# 改善箇所説明図

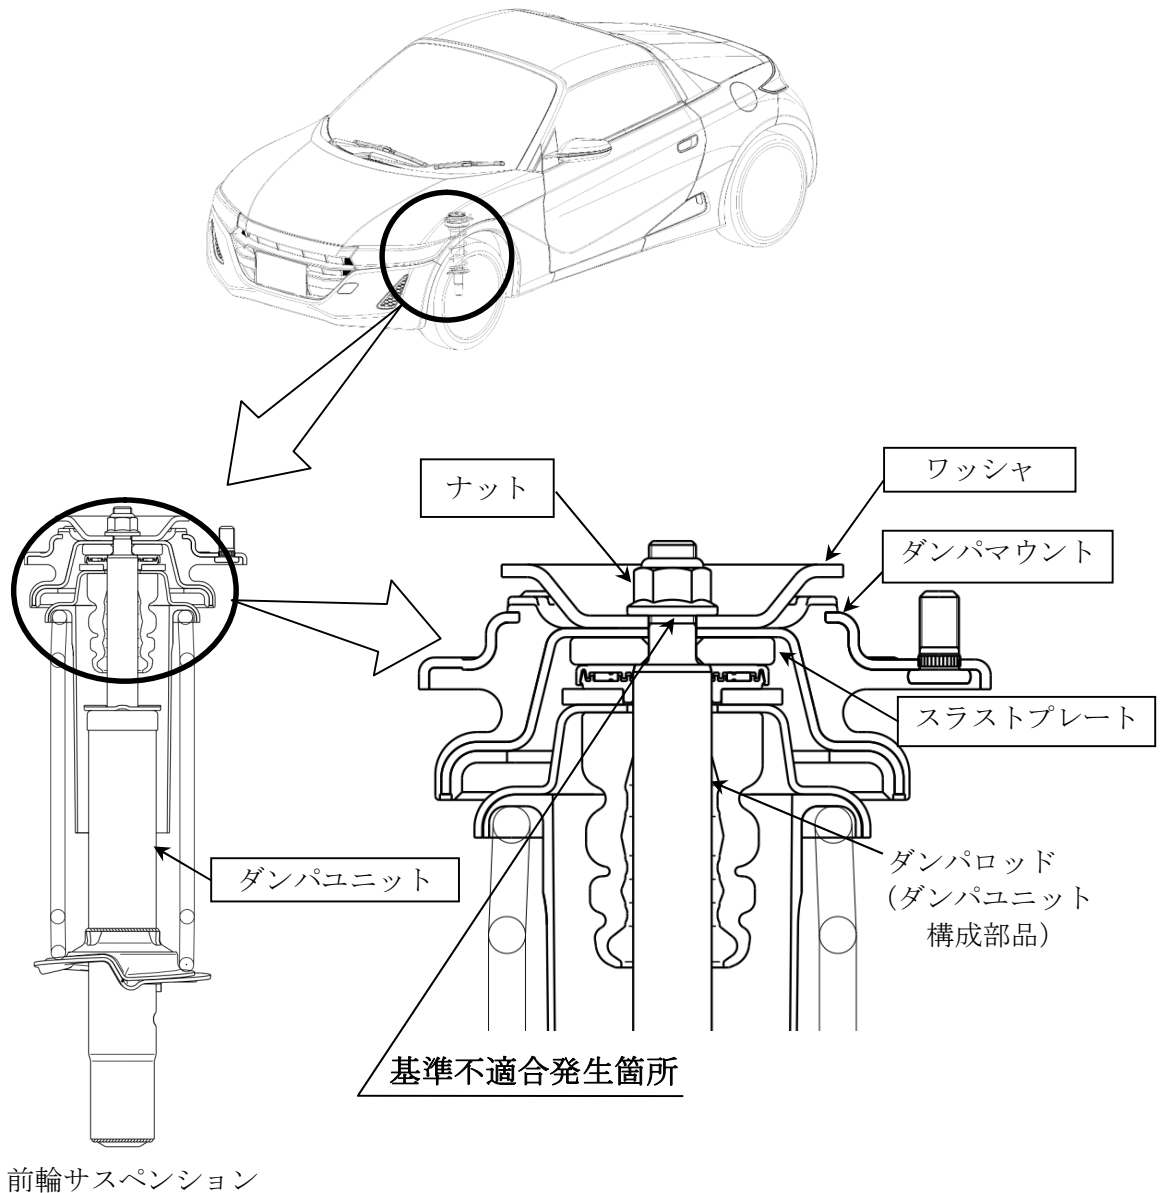
前輪サスペンションにおいて、ダンパユニットとダンパマウントを締め付けるナットの締め付け管理が不十分なため、製造ばらつきにより締結力が低いものがある。そのため、ハンドル転舵時にダンパユニットのロッド締結部にガタが生じ、締結部近傍に過大な応力が加わり、そのまま使用を続けると、最悪の場合、当該ロッドが折損し、走行安定性を損なうおそれがある。

全車両、前輪サスペンションのダンパユニット、ナット、ダンパマウント、スラストプレート及び周辺部品（ワッシャ等）を新品に交換し、規定トルクで締め付ける。

注：  は交換部品を示す。

識別：車台番号打刻の下四桁目上部に黄色ペイントを塗布する。
